**Forum mondial de l'harmonisation
des Règlements concernant les véhicules**

Groupe de travail de l'éclairage et de la signalisation lumineuse

Accord de 1958 – Règlements**Règlements n° 37 (Lampes à incandescence) et 128****(Sources lumineuses à diodes électroluminescentes)****Proposition de complément 10 à la série originale
d'amendements au Règlement n° 99
(Sources lumineuses à décharge)****Communication de l'expert du Groupe de travail «Bruxelles 1952»
(GTB)***

Feuille D8R/1

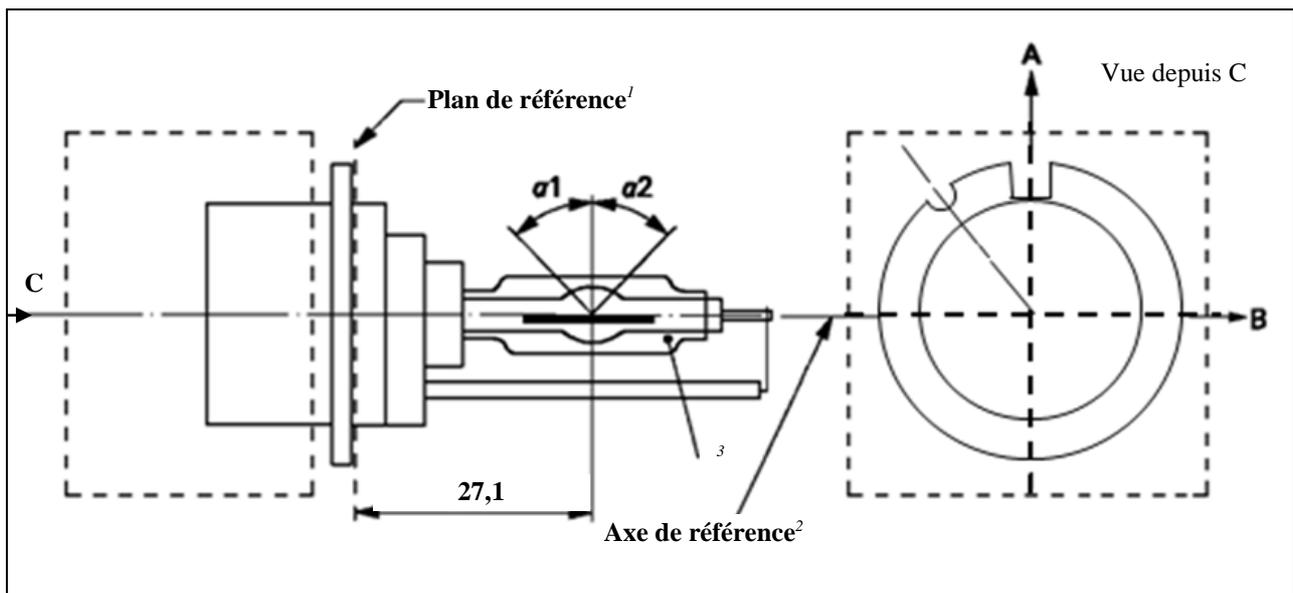
Insérer les nouvelles feuilles D8R/1 à 6, après la feuille D8S/5, comme suit (voir les deux pages ci-après; une page par feuille):

Figure 1
Catégorie D8R – Culot PK32d-8

- ¹ Le plan de référence est défini par les points de la surface de la douille où viennent reposer les trois bossages de l'anneau du culot.
- ² Voir la feuille D8R/2.
- ³ Mesurée à une distance de 27,1 mm du plan de référence et considérée par rapport au point médian de l'ampoule intérieure, l'excentricité de l'ampoule extérieure ne doit pas être supérieure à 1 mm.
